FATTORIA SOLARE ROGGIA DELLA BARDESA

R_14_ROA_ECO_0 - Quesito Comune di Roasio

Oggetto: progetto per la realizzazione di "Fattoria Solare C.na Bardesa" in Comune di ROASIO (VC)

ESTRATTO DA CARTA DI SINTESI DELLA PERICOLOSITA' GEOMORFOLOGICA E COMUNE DI ROASIO (VC) DELLA IDONEITA' ALLA UTILIZZAZIONE URBANISTICA DEL VIGENTE PRGC DEL

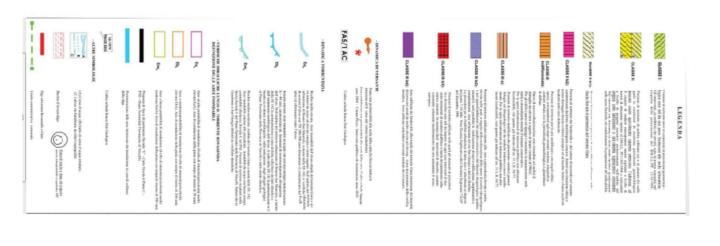
Essendo in particolare emersa nel corso dell'istruttoria l'incompatibilità, sotto il profilo geologico, della realizzazione dell'impianto nel ristretto settore ascritto alla Classe 3A di pericolosità geomorfologica, è intendimento del Proponente scindere l'impianto in due sub-zone, una occidentale più estesa, ed una orientale, più ristretta, rispettando così integralmente la fascia interposta, ricadente in classe 3A di pericolosità geomorfologica.

Necessitando in ogni caso un collegamento a livello di connessione tra le due sub-aree, viene pertanto il a seguito quesito:

"E' ammessa la posa di cavi interrati e/o condutture interrate in settore ricadente in classe 3A di pericolosità geomorfologica, anche tenuto conto del fatto che l'area non è comunque sede di dissesti censiti nel P.R.G.C. vigente, nel P.A.I. e nel PGRA?".

Si allega estratto relativo alla CARTA DI SINTESI DEL VIGENTE PRGC ove è rappresentata la problematica oggetto del quesito.

Da una lettura del contenuto delle norme disciplinanti gli interventi definite dal "Piano stralcio per l'Assetto Idrogeologico", nonché delle norme costituenti gli elaborati geologici facenti parte dello strumento urbanistico vigente, l'intervento proposto, oggetto del quesito inoltrato, parrebbe ammissibile, ferma restando l'obbligatorietà di redazione di indagini, contenute all'interno di apposita relazione geologica, finalizzate alla verifica puntuale dell'effettivo grado di pericolosità e di rischio dell'area, con indicazione degli eventuali interventi da effettuare a protezione delle opere in progetto, a conferma della compatibilità dell'intervento con la classificazione dell'area e con le condizioni idrauliche presenti.
